Beschlussvorlage	Vorlage-Nr:	VO/2012/0861		
	Öffentlichkeitsstatus:	öffentlich		
Straßenausbau Max-Reger-Straße und Nebenstraßen				
Beratungsfolge:				
Gremium	Datum	Sitzungs- art	Zuständigkeit	TOP- Nr.
Ausschuss für Stadtentwicklung und Umwelt	03.05.2012	Ö	Entscheidung

Der Ausschuss für Stadtentwicklung und Umwelt beschließt den Ausbau der Max-Reger-Straße, der Anton-Bruckner-Straße, der Pfitznerstraße sowie der Humperdinckstraße im Abschnitt von der Pfitznerstraße bis zur Wendeanlage wie in der Anlage dargestellt.

Straßenneuausbau Max-Reger-Straße und Nebenstraßen

Querschnitt Max-Reger-Straße

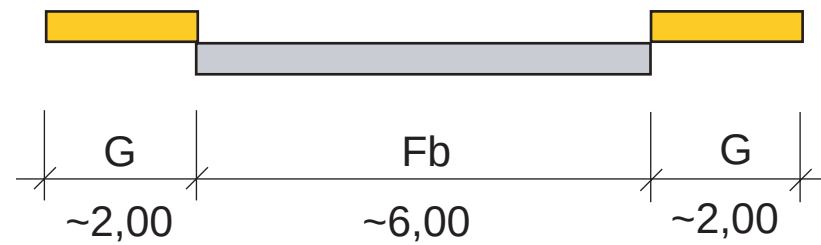
3	Insgesamt 41 Anlieger sprechen sich dafür aus, dass der vorhandene Straßenquerschnitt erhalten bleibt.	Die vorhandene Fahrbahn weist eine Breite von ca. 6,00 m, die vorhandenen beidseitigen Gehwege eine Breite von jeweils ca. 2,00 m auf.

Lfde. Nr.	Einwand / Anregung	Stellungnahme
Noch: Lfde. Nr. 3		Eine Beibehaltung des Querschnitts setzt voraus, dass die teilweise in den Gehweg hineinragenden Hecken gestutzt werden. Vor Ort ist festgestellt worden, dass im Bereich der Max-Reger-Straße drei Hecken diesen Eingriff voraussichtlich nicht überleben würden. Diese Hecken müssen um ein Maß von 40 cm bzw. 60 cm zurückgeschnitten werden. Die verbleibende Gehwegbreite beträgt ansonsten abzüglich der nicht begehbaren Kantensteine nur noch ca. 1,27 m bzw. 1,07 m. Auf dieser Breite kann nicht mehr nebeneinander gegangen werden. Das Regelwerk sieht daher eigentlich eine Mindestbreite von Gehwegen von 2,15 m zuzüglich der Kantensteine vor. Das heißt, eigentlich ist bereits der vorhandene Gehweg mit einer Brutto-Breite von 2,00 m zu schmal (laut Regelwerk sollten es mindestens 2,50 m sein), aufgrund der relativ geringen Fußgängerbelastung sowie nicht zuletzt dem Wunsch der Anliegerschaft sollte der vorhandene Querschnitt jedoch beibehalten werden.

Der geplante Querschnitt sieht beidseitig der 6,00 m breiten Fahrbahn einen 2,00 m breiten Gehweg vor. Voraussetzung ist hier allerdings, dass die teilweise um bis zu 60 cm in den öffentlichen Raum hineinragenden Hecken auf die Grundstücksgrenze zurückgeschnitten werden. Vor Ort ist festgestellt worden, dass im Bereich der Max-Reger-Straße drei Hecken diesen Eingriff voraussichtlich nicht überleben würden. Diese Hecken müssen auf einer Länge von 15 bis 20 m um ein Maß von 40 cm bzw. 60 cm zurückgeschnitten werden. Zwei der betroffenen Hecken sind über 2,00 m hoch. Die verbleibende Gehwegbreite beträgt ansonsten abzüglich der nicht begehbaren Kantensteine nur noch ca. 1,27 m bzw. 1,07 m. Auf dieser Breite kann nicht mehr nebeneinander gegangen werden. Das Regelwerk sieht eigentlich eine Mindestbreite von Gehwegen von 2,50 m einschließlich der Kantensteine vor. Das heißt, eigentlich ist bereits der vorhandene Gehweg mit einer Breite von 2,00 m zu schmal, aufgrund der relativ geringen Fußgängerbelastung sowie nicht zuletzt dem Wunsch der Anliegerschaft sollte der vorhandene Querschnitt jedoch beibehalten werden.

Querschnitt Anton-Bruckner-Straße

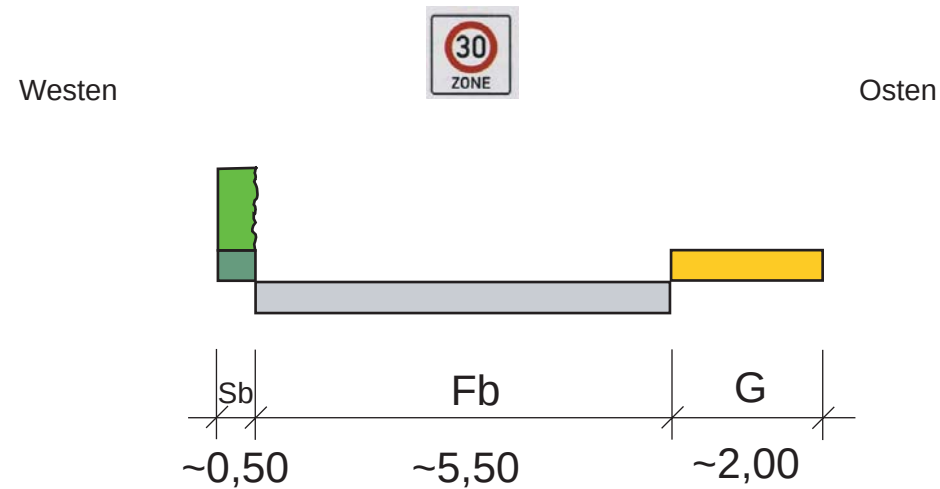
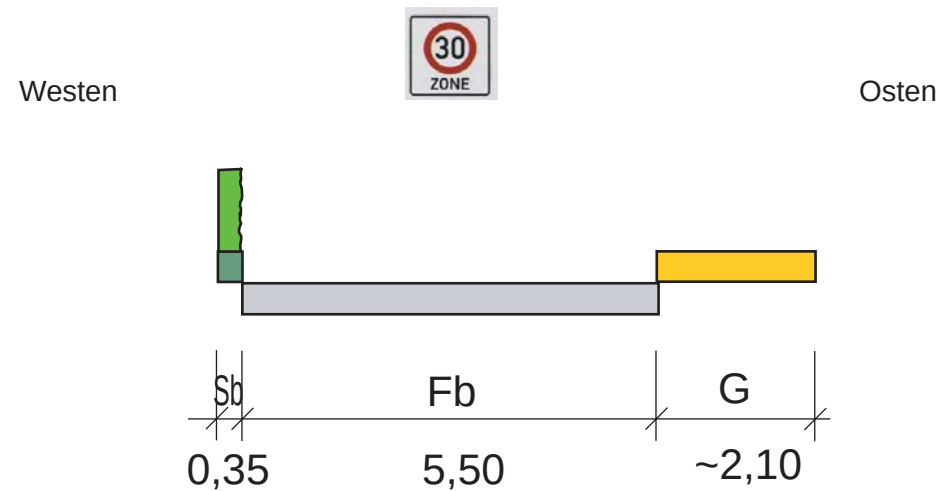
Anton-Bruckner-Straße	
13	Insgesamt 14 Anlieger haben sich im Rahmen einer Unterschriftenliste gegen eine Querschnittsveränderung in der Anton-Bruckner-Straße ausgesprochen. Als Begründung wurde angeführt, dass eine Verengung der Fahrbahn in Verbindung mit dem relativ hohen Parkdruck zu unzumutbaren Verkehrsbehinderungen führen würde. Insgesamt leben 49 Anlieger in der Anton-Bruckner-Straße.	Aufgrund des vorhandenen Bewuchses an einem Teil der Grundstückseinfriedungen sollte die Fahrbahn ursprünglich schmaler als heute vorhanden gestaltet werden. Da in der Anton-Bruckner-Straße ein relativ hoher Parkdruck herrscht, wird der Anregung gefolgt. Voraussetzung dafür ist jedoch, dass die teilweise in den Straßenraum hineinragenden Hecken zurückgeschnitten werden. Vor Ort ist festgestellt worden, dass im Bereich der Anton-Bruckner-Straße vier Hecken diesen Eingriff voraussichtlich nicht überleben werden. Eine Hecke ragt ca. 60 cm in den vorhandenen bzw. geplanten Gehweg hinein. Die verfügbare Breite des Gehweges läge somit bei ca. 1,17 m zzgl. der Kantensteine.

Lfde. Nr.	Einwand / Anregung	Stellungnahme
Noch: Lfde. Nr. 13		Zur Mindestbreite von Gehwegen gemäß dem Regelwerk s. unter Lfd. Nr. 3. Zwei weitere Hecke müssen auf einer Länge von ca. 2,00 m bzw. ca. 9,0 m entfernt werden, da die Fahrbahn ansonsten auf ein Maß von ca. 5,00 m eingeengt werden müsste, was wegen des hohen Parkdrucks problematisch wäre. Eine weitere Hecke ist relativ neu direkt an die Grundstücksgrenze gesetzt worden, diese kann noch umgesetzt werden, um den Gehweg auch in Zukunft nicht einzuengen. Eine fünfte Hecke ist zweireihig gesetzt, die erste Reihe müsste aufgrund ihrer Nähe zum Gehweg ebenfalls entfernt werden.
14	Im selben Schreiben merken die 14 Anlieger an, dass sie keine Rundborde als Fahrbahnbegrenzung wünschen. Als Begründung führen sie wiederum den relativ hohen Parkdruck an verbunden mit der Befürchtung, dass der einseitige Gehweg halbhüftig zum Parken mitgenutzt werden könnte.	Grundsätzlich strebt die Stadt Osnabrück eine einheitliche Gestaltung ihrer Straßen an. So sollte bei Straßen innerhalb von Tempo-30-Zonen die Fahrbahn durch einen Rundbord mit 5 cm Höhe vom Gehweg abgegrenzt sein. Die Gefahr, dass die Gehwege beparkt werden, besteht aufgrund der Vielzahl an Zufahrten bereits heute, die geplante Fahrbahnbreite beträgt 5,50 m, was ein Beparken des Gehweges unnötig macht. Zu guter Letzt sind im bereits ausgebauten Teil der Humperdinckstraße auch Rundborde mit 5 cm Höhe zum Einsatz gekommen.

Die Planung sieht eine 5,50 m breite Fahrbahn vor, der sich auf der westlichen Seite ein Schrammbord von 0,35 m Breite und auf der Ostseite ein ca. 2,10 m breiter Gehweg anschließt.

Voraussetzung ist auch hier, dass die teilweise in den Straßenraum hineinragenden Hecken zurückgeschnitten werden. Vor Ort ist festgestellt worden, dass im Bereich der Anton-Bruckner-Straße vier Hecken diesen Eingriff voraussichtlich nicht überleben werden. Eine Hecke ragt auf einer Länge von ca. 20 m um ca. 60 cm in den vorhandenen bzw. geplanten Gehweg hinein. Die verfügbare Breite des Gehweges läge somit bei ca. 1,17 m zzgl. der Kantensteine. Wie weiter oben beschrieben beträgt die Mindestbreite von Gehwegen gemäß dem Regelwerk 2,50 m einschl. der Kantensteine. Zwei weitere Hecken müssen auf einer Länge von ca. 2,00 m bzw. ca. 9,00 m entfernt werden, da die Fahrbahn ansonsten auf ein Maß von ca. 5,00 m eingeengt werden müsste, was wegen des hohen Parkdrucks problematisch wäre. Eine weitere Hecke ist relativ neu direkt an die Grundstücksgrenze gesetzt worden, diese kann noch umgesetzt werden, um den Gehweg auch in Zukunft nicht einzuengen. Eine fünfte Hecke ist zweireihig gesetzt, die erste Reihe müsste aufgrund ihrer Nähe zum Gehweg ebenfalls entfernt werden.

Querschnitt Pfitznerstraße, Hs-Nr. 7 bis Mozartstraße

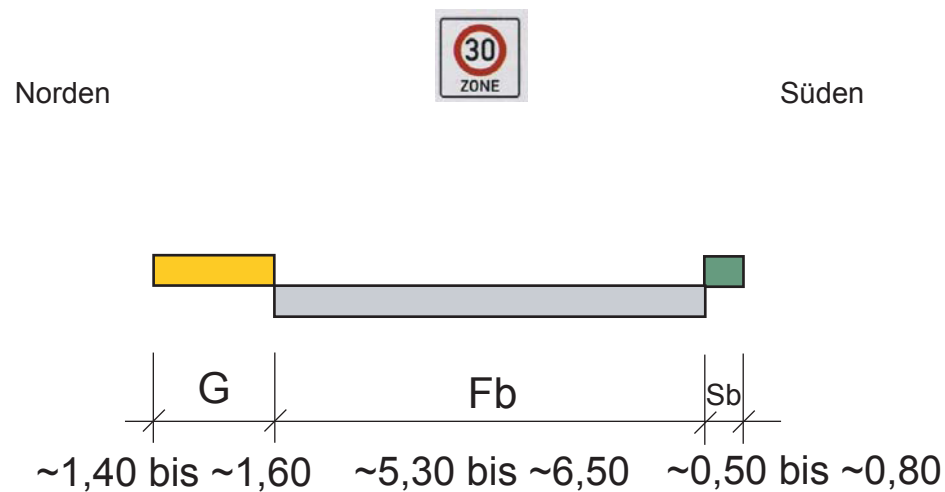
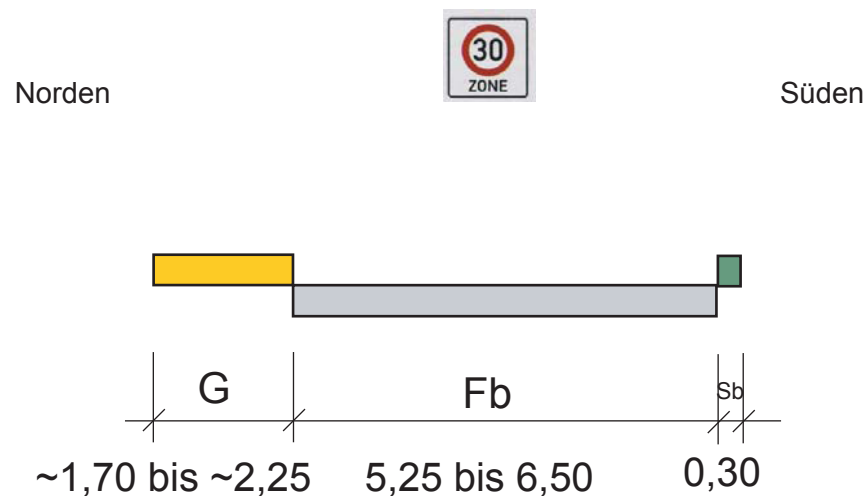
Pfitznerstraße	
19	In einem Anschreiben haben sich 17 Anlieger der Pfitznerstraße gegen eine	Die Fahrbahnbreite wird im Bereich von Ausbaubeginn bei Hs.-Nr. 7 bis zur Einmündung Anton-Bruckner-Straße 5,25 m betragen, der einseitige

Lfde. Nr.	Einwand / Anregung	Stellungnahme
Noch: Lfde. Nr. 19	Querschnittsänderung ausgesprochen, insbesondere der Einmündungsbereich zur Mozartstraße sollte eine ausreichende Breite aufweisen, da dort ein hoher Parkdruck herrscht. Insgesamt leben 49 Anlieger in der Pfitznerstraße.	Gehweg wird in einer Breite von ca. 1,70 m bis ca. 1,90 m ausgeführt. Ab der Einmündung Anton-Bruckner-Straße wird die Fahrbahn eine Breite von 5,50 m aufweisen und sich bis zur Einmündung Mozartstraße auf ein Maß von 6,50 m verbreitern. Diese Breite reicht aus, um eine Vorbeifahrt an auf der Fahrbahn parkenden Fahrzeugen zu ermöglichen. Der geplante, einseitige Gehweg wird in diesem Abschnitt eine Breite von 2,25 m aufweisen.
20	Im selben Anschreiben führen die 17 Anlieger aus, dass der geplante Straßenausbau aus einem aufgestauten Reparaturbedarf resultiere und somit nicht auf die Anlieger umzulegen sei.	Die Pfitznerstraße ist im Jahr 1963 hergestellt worden. Im Jahr 1997 ist ein Deckenüberzug aufgebracht worden. Bei dem in der Pfitznerstraße vorliegenden, nicht frostsicheren Oberbau hat diese Art der Sanierung eine Lebensdauer von ca. 10 bis 15 Jahren. Der Abschnitt zwischen Humperdinckstraße und ca. Hs.-Nr. 7 (Ausbaubeginn) ist zwischenzeitlich im Zuge der Erstellung der anliegenden Wohnbebauung auf der Südseite schon einmal saniert worden und muss nicht erneuert werden. Eine Wohnstraße wie die Pfitznerstraße erreicht, unabhängig von den durchgeführten Reparaturen, in der Regel ein Alter von 40 bis 60 Jahren. Diese Lebensspanne ist nun erreicht, der mangelhafte Zustand der Straße und zum Teil auch der Gehwegenanlage wird durch den Straßenzustandsbericht dokumentiert.

Im Abschnitt von Haus Pfitznerstraße Nr. 7 bis zur Mozartstraße ist ein Ausbau des gesamten Straßenraumes vorgesehen. Die geplante Fahrbahnbreite beträgt bis zur Einmündung Anton-Bruckner-Straße 5,25 m, danach weitet sich die Fahrbahn bis zur

Mozartstraße auf ein Gesamtmaß von 6,50 m auf. Die Breite des einseitigen Gehweges beträgt bis zur Anton-Bruckner-Straße zwischen 1,70 m und 1,90 m, ab der Einmündung weitet sich dieser bis auf ein Maß von 2,25 m auf.

Der einseitige Schrammbord auf der Südseite erhält eine Breite von 0,30 m.

Querschnitt Humperdinckstraße

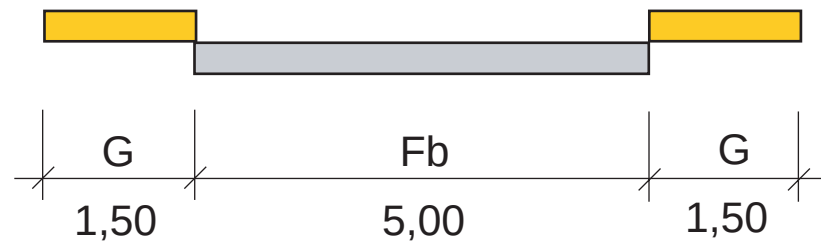
Lfde. Nr.	Einwand / Anregung	Stellungnahme
Noch: Lfde. Nr. 33	In einem weiteren Anschreiben sprechen sich die o.a. 13 Anlieger sowie 3 weitere Anlieger gegen einen Ausbau der Humperdinckstraße aus. Insgesamt leben 20 Anlieger in beplanten Abschnitt der Humperdinckstraße.	Aus diesem Grunde hält die Verwaltung es für sinnvoll, auch den noch nicht abgängigen Teil der Gehwege zu erneuern. Eine einfache Wiederherstellung der Fahrbahn nach Beendigung der Kanalbaumaßnahme ist aufgrund des vorhandenen Oberbaus nicht möglich, weitere Schäden wären nach absehbarer Zeit zu erwarten. Der gesamte Straßenraum der Humperdinckstraße soll daher im Zuge dieser Maßnahme erneuert werden.
34	Im selben Anschreiben sprechen sich die 13 Anlieger dafür aus, den Straßenquerschnitt zu erhalten.	Der geplante Straßenquerschnitt entspricht dem Bestand, d.h. einer ca. 5,00 m breiten Fahrbahn schließt sich rechts und links ein ca. 1,50 m breiter Gehweg an.

Die für die Verkehrsfläche zur Verfügung stehende öffentliche Parzelle weist eine Breite von ca. 8,00 m auf. Die Fahrbahn wird analog zum vorhandenen Zustand in einer Breite von 5,00 m ausgeführt, die beidseitigen Gehwege erhalten eine Breite von jeweils 1,50 m.
